GEMEINSAME EXPERTENTAGUNG FÜR DIE DEM
ÜBEREINKOMMEN ÜBER DIE INTERNATIONALE BEFÖRDERUNG
VON GEFÄHRLICHEN GÜTERN AUF BINNENWASSERSTRASSEN
BEIGEFÜGTE VERORDNUNG (ADN)
(SICHERHEITSAUSSCHUSS)
(21. Tagung, Genf, 27. bis 31. August 2012)
Punkt 5 b) zur vorläufigen Tagesordnung)

VORSCHLÄGE FÜR ÄNDERUNGEN DER DEM ADN BEIGEFÜGTEN VERORDNUNG:
Änderungen, die am 1. Januar 2015 in Kraft treten sollen

Bericht über die 1. Sitzung der Informellen Arbeitsgruppe „Explosionsschutz auf Binnentankschiffen“ am 6./7. Juni 2012 in Straßburg

Eingereicht von der Zentralkommission für die Rheinschifffahrt (ZKR)¹

Schematische Darstellung der vorgeschlagenen Zoneneinteilung

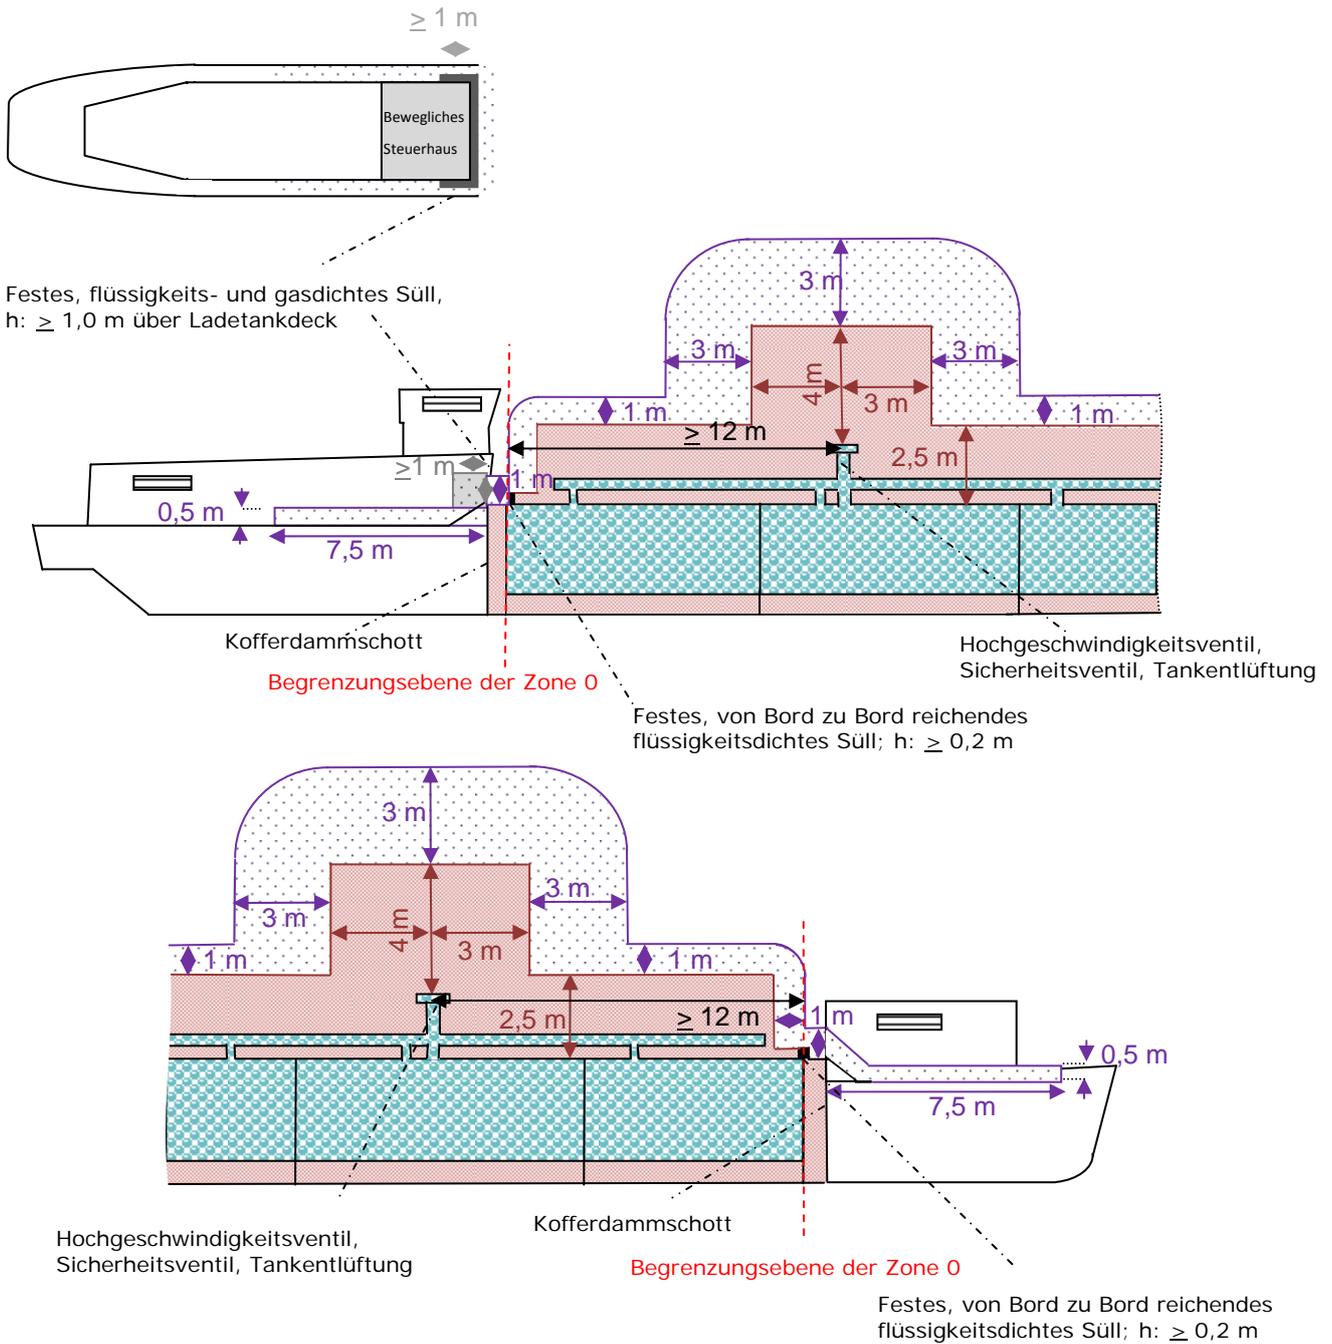
- An Deck einen Bereich mit einer Ausdehnung von 1,0 m in der Höhe und in Längsrichtung anschließend an Zone 1 (siehe Skizze).
- Auf dem Achterdeck einen Bereich über die volle Breite des Schiffs, an das Ende des Bereichs der Ladung anschließend, mit einer Länge von 7,5 m. Zwischen der seitlichen Bordwand und dem die Steuerhausabsenkung begrenzenden Süll entspricht dieser Bereich in der Länge und in der Höhe den Abmessungen der seitlichen Flanke dieses Sülls. Ansonsten beträgt die Höhe 0,5 m.

Die hauptsächlichen Unterschiede der vorgeschlagenen Zoneneinteilung zum aktuellen ADN bestehen in der räumlichen Ausdehnung der Zone 1 und der klaren Zuweisung einer Zone 2. Hinsichtlich Zone 0 ergeben sich keine Änderungen. Es können jedoch die folgenden baulichen Maßnahmen erforderlich werden.

- a) Ausdehnung des Abstandes zwischen den Ebenen, die das Ende der Zone 0 begrenzen und dem Hochgeschwindigkeitsventil auf mindestens 12 m in Längsrichtung.

- b) Flüssigkeitsdichte Sülle an Deck, von Bord zu Bord reichend, an beiden Begrenzungsebenen der Zone 0; $h: > 0,2$ m

- c) Flüssigkeits- und gasdichtes Süll mit den Abmessungen entsprechend Skizze, das den Absenkbereich des Steuerhauses zum Bereich der Ladung und zu den Abgängen hin abgrenzt.

Anmerkung 3: Da dieses Sülls dazu dient, das Eindringen explosionsfähiger Atmosphäre in den Bereich der Hubmechanik des Steuerhauses und deren Antrieb zu verhindern, muss seine Höhe mindestens der Höhe der angrenzenden Zone 2 entsprechen
